Nota zienswijzen en ambtshalve wijzigingen

BESTEMMINGSPLAN “WOONGEBIED RIVIERDUINEN, “VOORMALIGE BUIZENFABRIEK SILVOLDE”

Gendringen, 1 december 2020

Bijlage 1 – Afstand huidige en toekomstige bebouwing tot perceelgrenzen

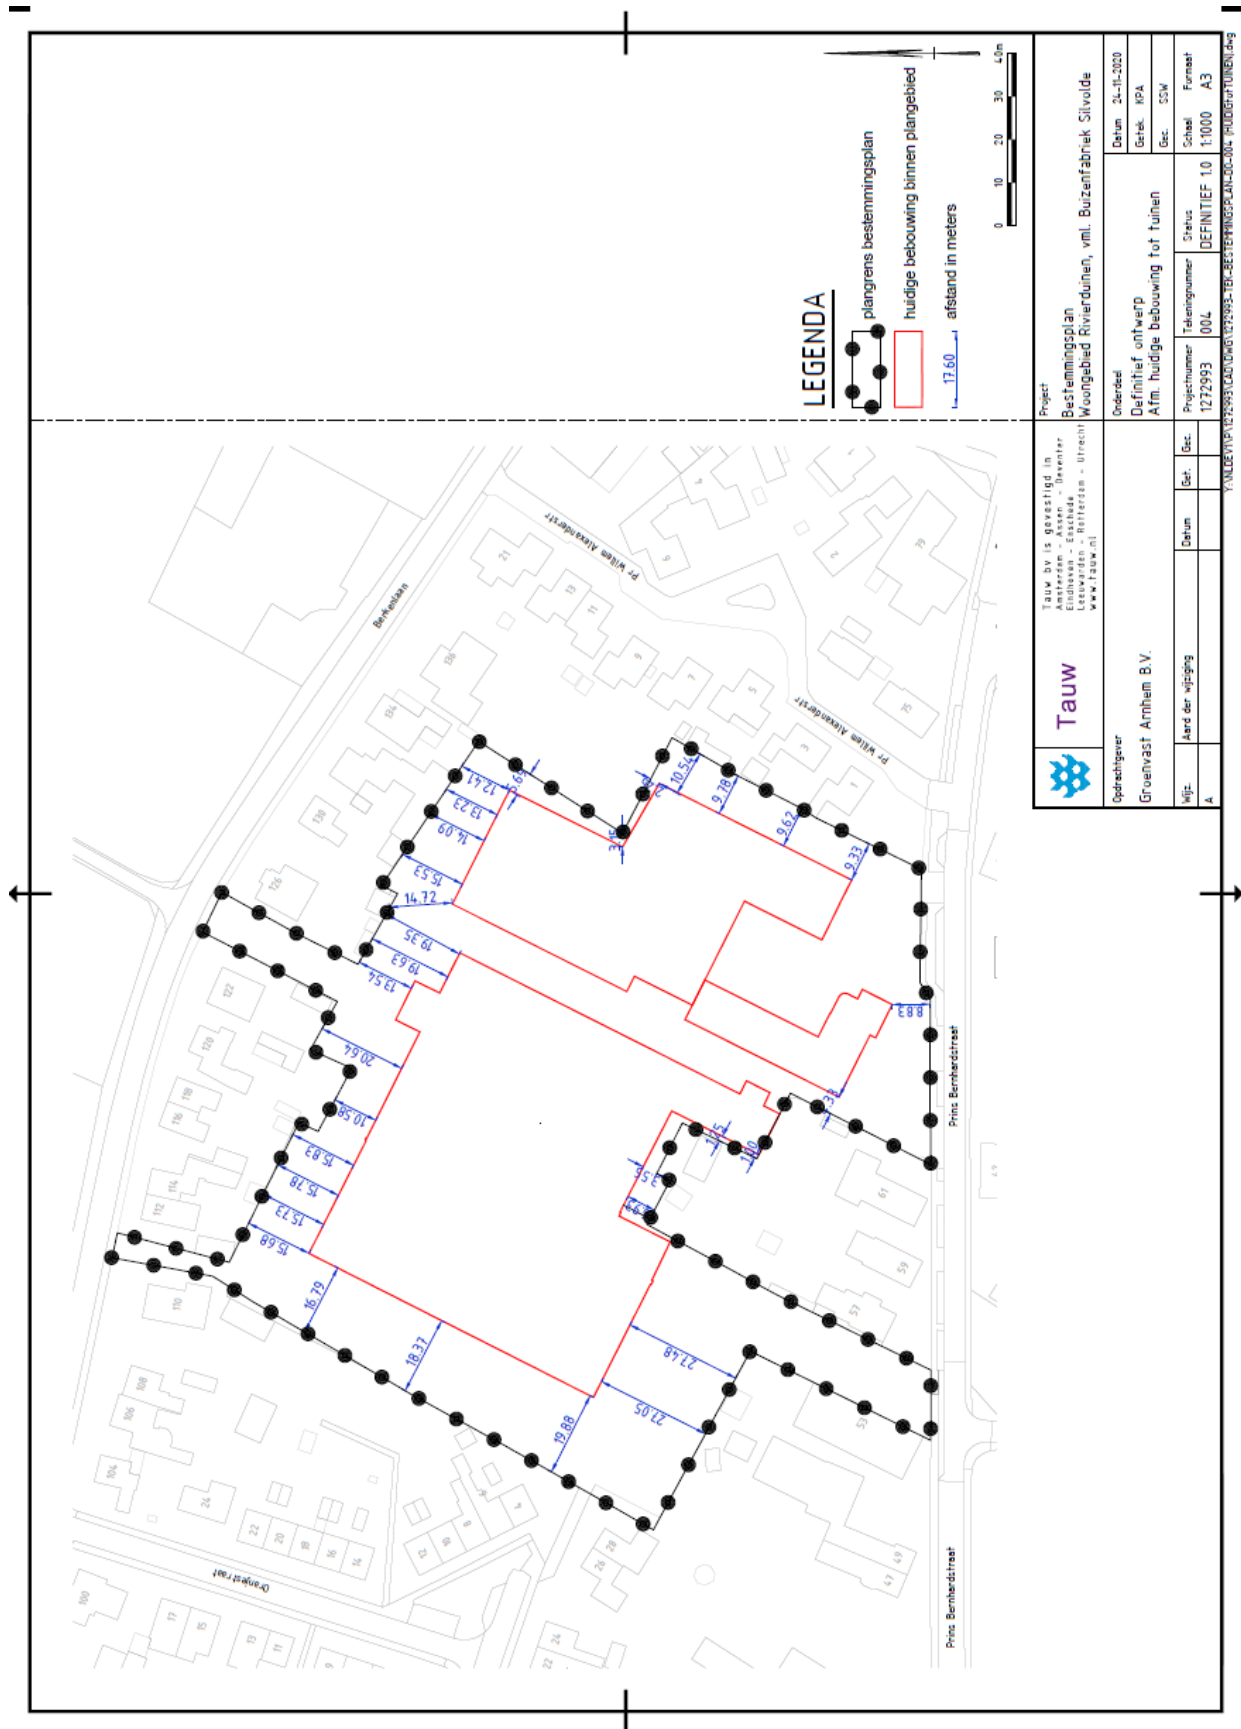
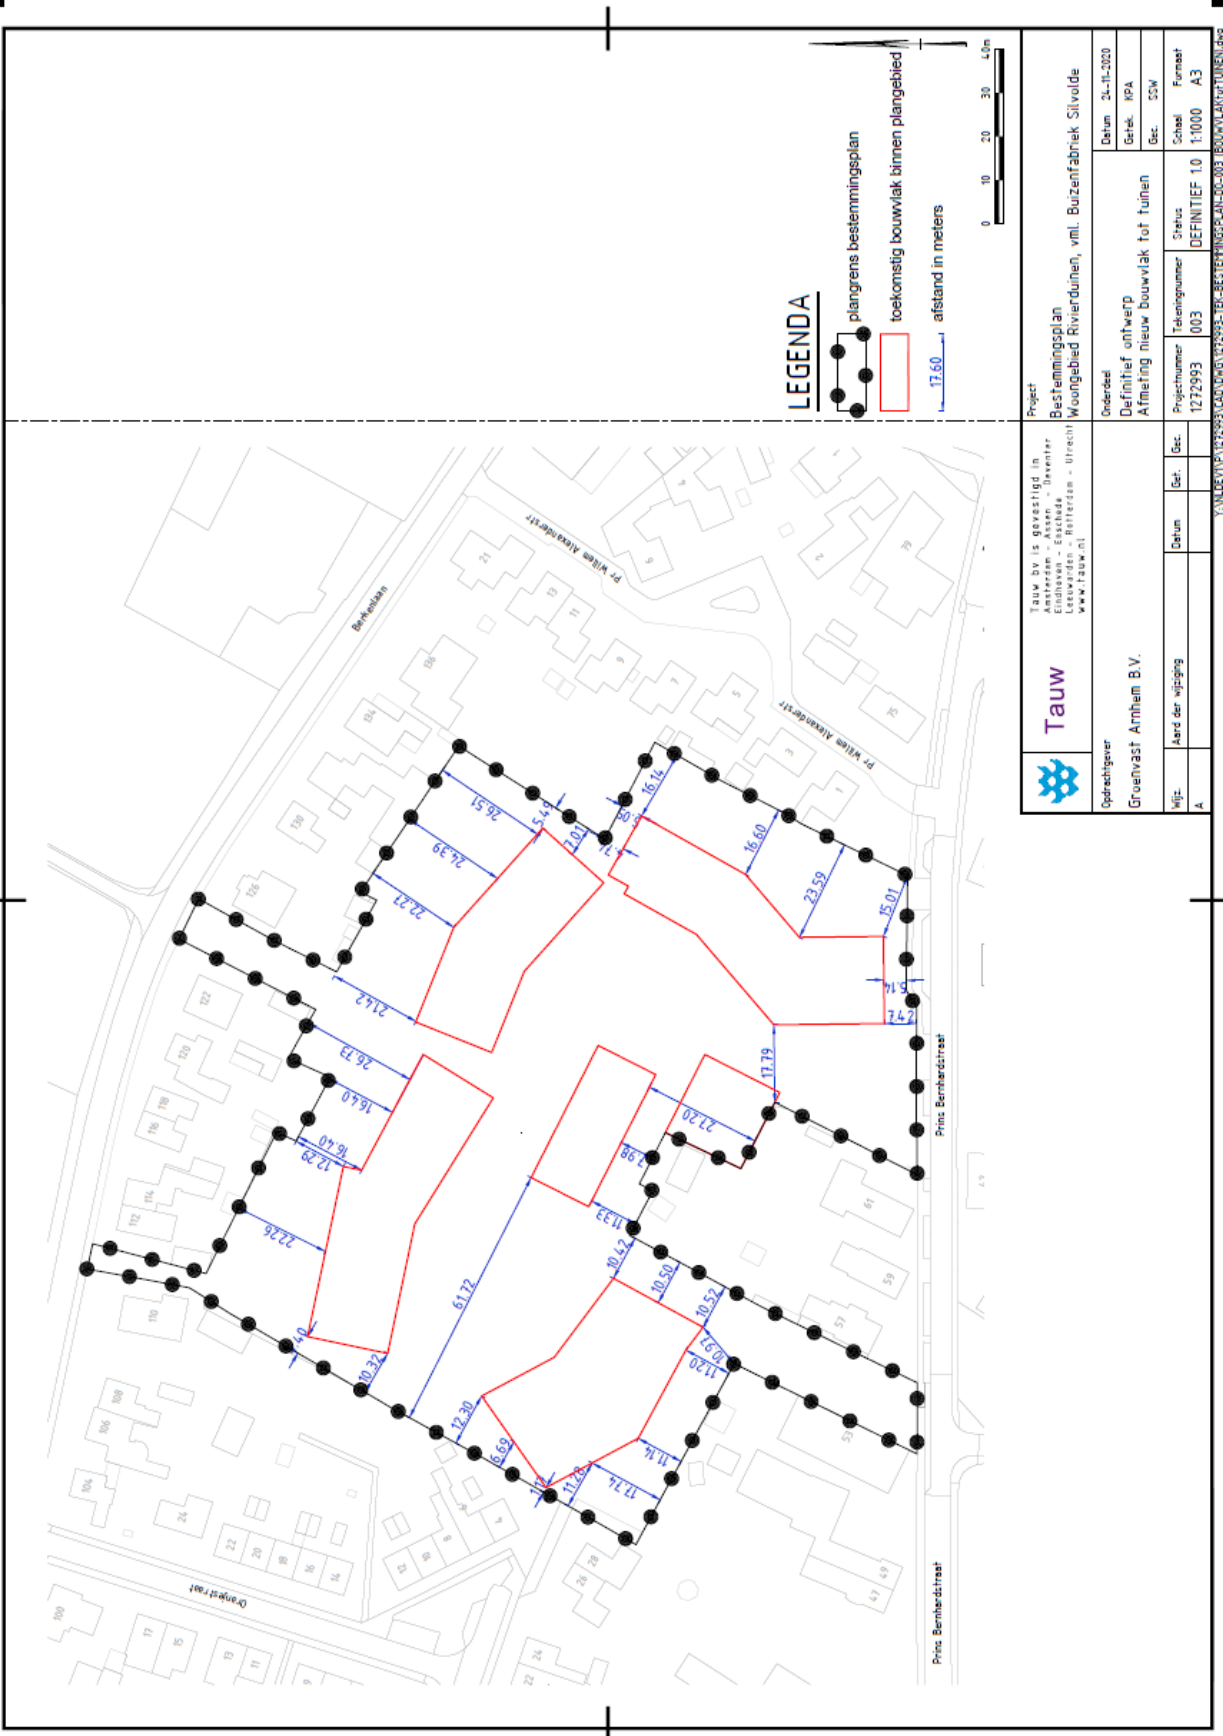
De gemeente heeft begrip voor de uitgesproken zorgen rondom horizonvervuiling. Echter, in de bestaande situatie is er sprake van een bedrijvencomplex waarop wordt uitgekeken. Het situeren van bebouwing op het terrein is zodoende niet nieuw. Hierbij dient in acht genomen te worden dat het peil van de Prins Willem Alexanderstraat aanmerkelijk hoger ligt dan het peil van het plangebied, waardoor de nieuwbouw lager oogt. Ook hebben de geplande grondgebonden woningen een lagere bouwhoogte (maximaal 8 meter) hebben dan de 10 meter die het huidig bestemmingsplan toe staat. Tot slot wil de gemeente erop wijzen dat de afstand tot de woningen ten opzichte van de huidige bedrijfspanden korter is dan de afstand tot de nieuw te realiseren woningen. In bijlage 1 van deze nota is een tweetal tekeningen opgenomen waarin dit is weergegeven.

Afstand huidige bebouwing tot perceelgrenzen

Afstand toekomstige bebouwing tot perceelgrenzen
